MST718BU

Power for MST718A

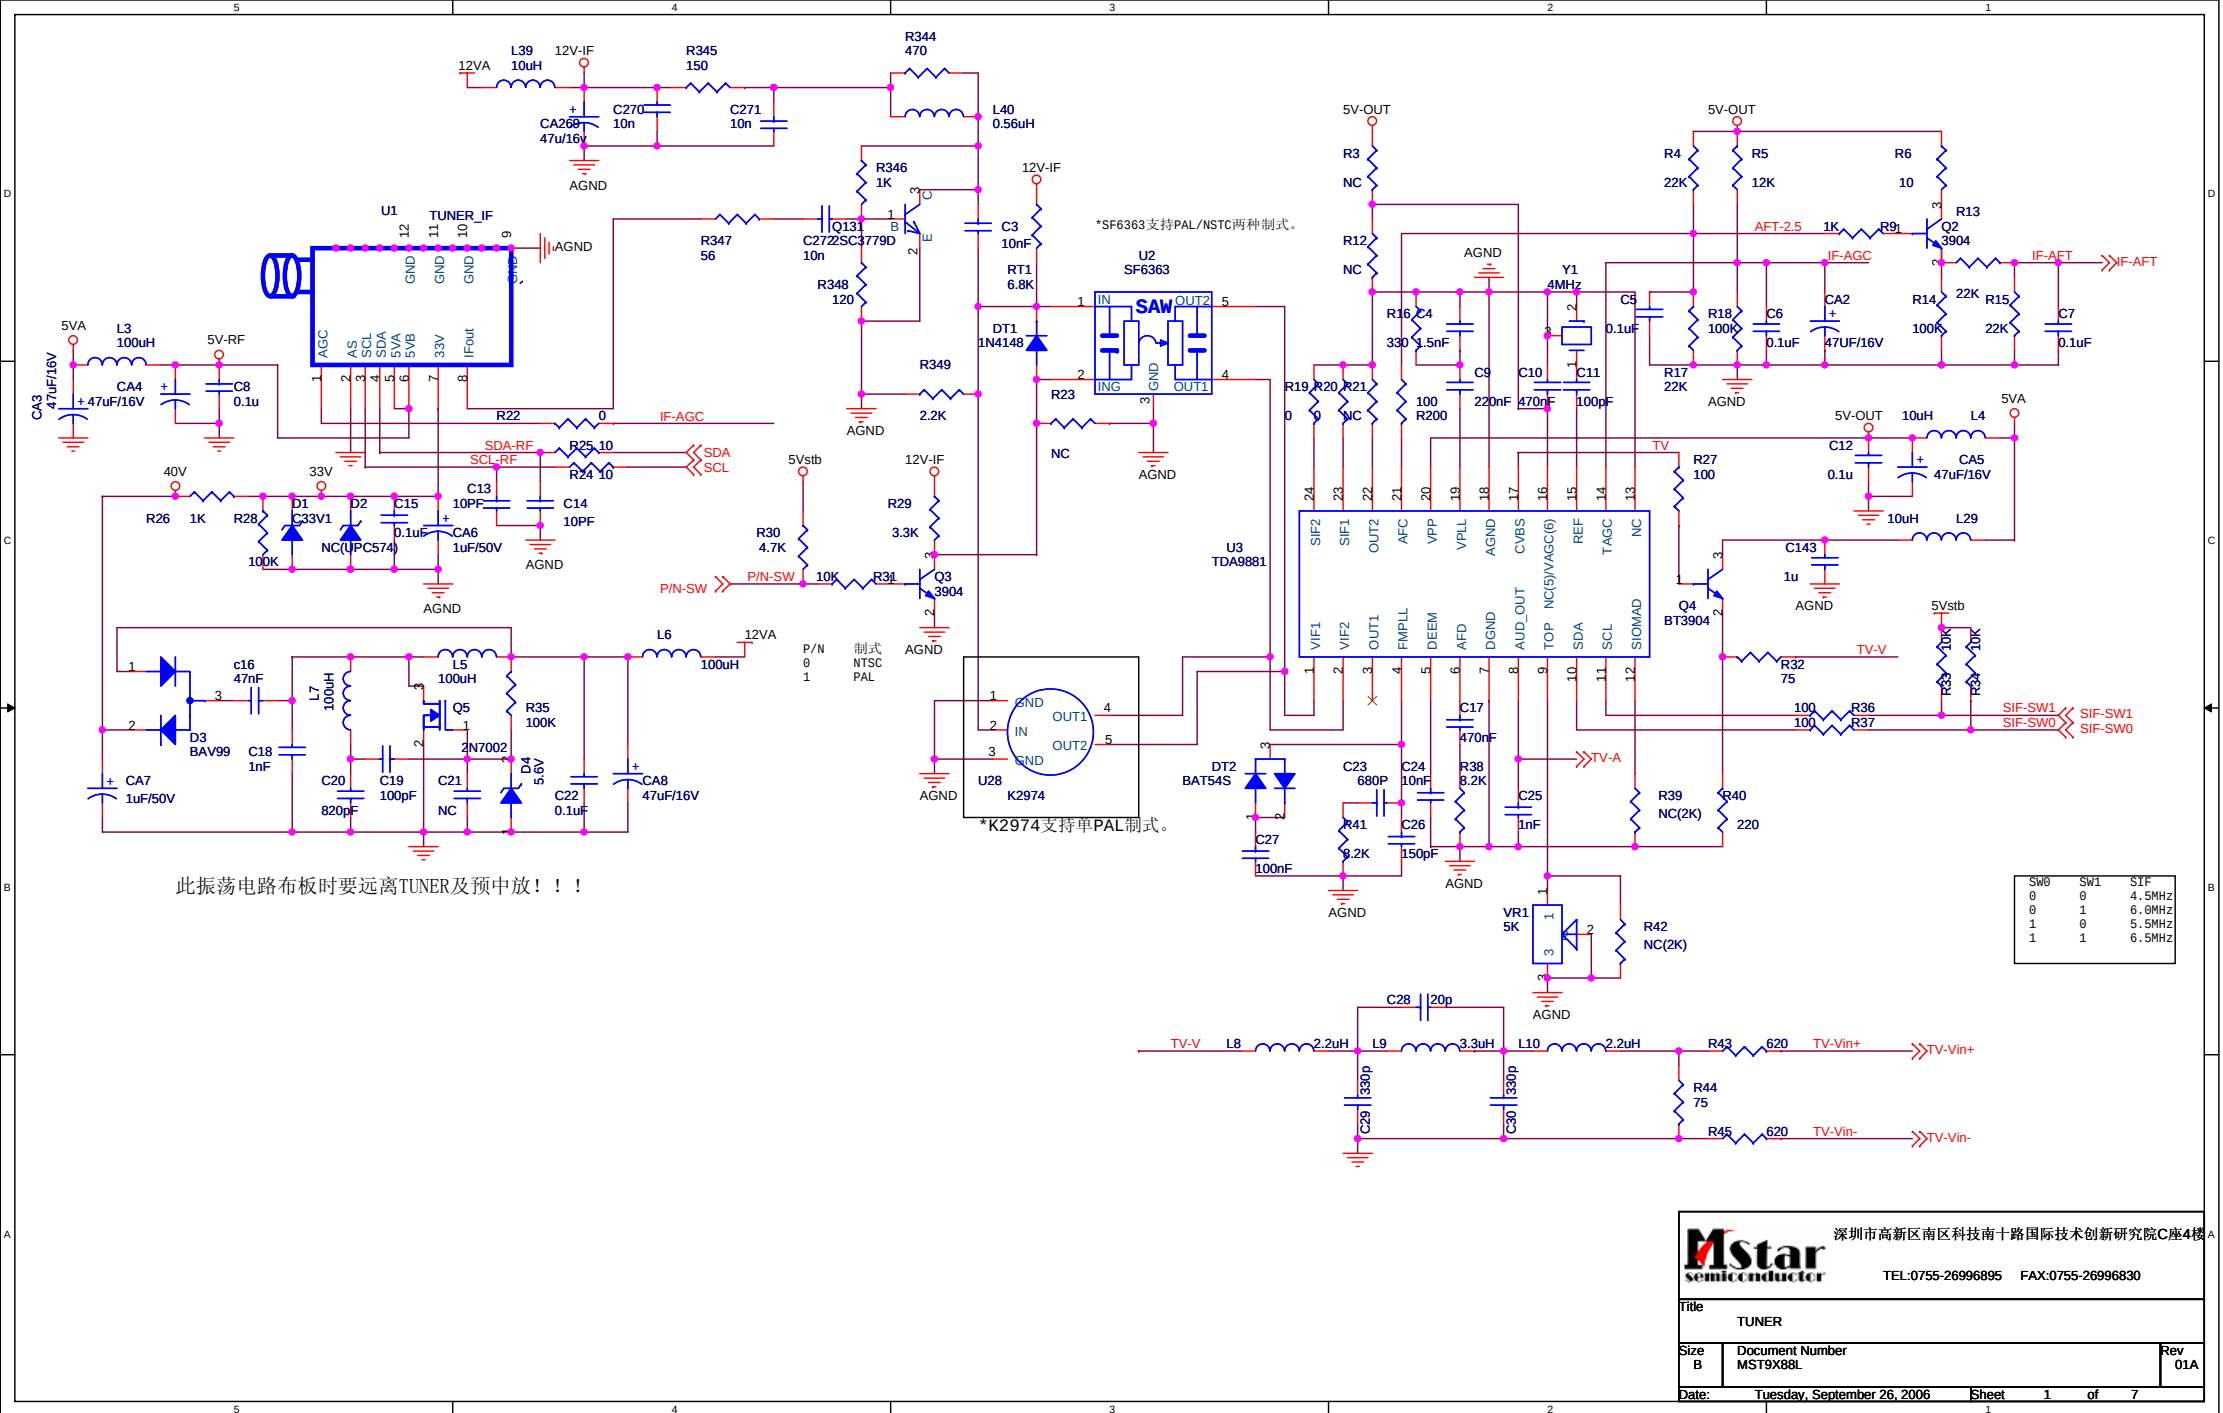
Added by liuyx
2006-09-21pm

Shield for MST718BU
2006-09-21pm

*20取消DCDC, 5Vstb由二合一电源提供, 电流会加大, 不需要续流。

*20"不装二极管D34, 26"时需装上。

*26"时装此插座的1-4脚, 来自ON37A电源; 20"时装此的3-6脚, 来自二合一电源。

*26"时装此插座, 来自ON37A电源。

*20"取消DCDC电路; 26"需要装上。

*20"取消DCDC, Panel 5V 需要由5Vstb电源提供

Modified by liuux
2006-09-21pm

*要用D2PAK封装。
